**REPÚBLICA DE COLOMBIA
SUPERINTENDENCIA DE INDUSTRIA Y COMERCIO**

Oficio N° 9547

Ref. Expediente N° NC2017/0006270

Asunto: PATENTE DE INVENCIÓN

3. Dibujos y secuencias

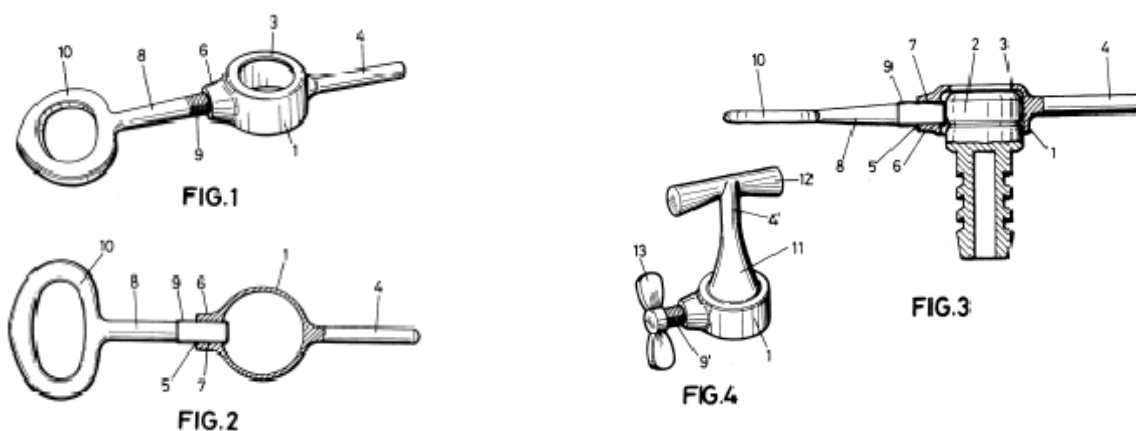
Los dibujos no son claros, puesto que son fotografías en escala de grises ininteligibles que no permiten identificar las piezas que hacen parte de la invención, además, no hay referencia de las piezas de la invención que estén acordes con la descripción, siendo incoherente la invención descrita en esta solicitud. Se debe aportar un nuevo pliego de figuras éstas deberán ser elaboradas siguiendo las reglas del dibujo técnico,

numeradas individual y consecutivamente, y presentadas exclusivamente por una sola cara. Se requiere que las figuras contengan números de referencia para designar cada una de las piezas o elementos mecánicos o eléctricos, en cortes o vistas de manera que se muestren todos los detalles de la invención para ser descritos. Preferiblemente, las figuras no deberán contener rótulos, cuadros, membretes o cotas, o leyendas en idiomas extranjeros, sólo los números de referencia para designar cada pieza o elemento mecánico o eléctrico, los cuales deben corresponder con lo definido en la descripción.
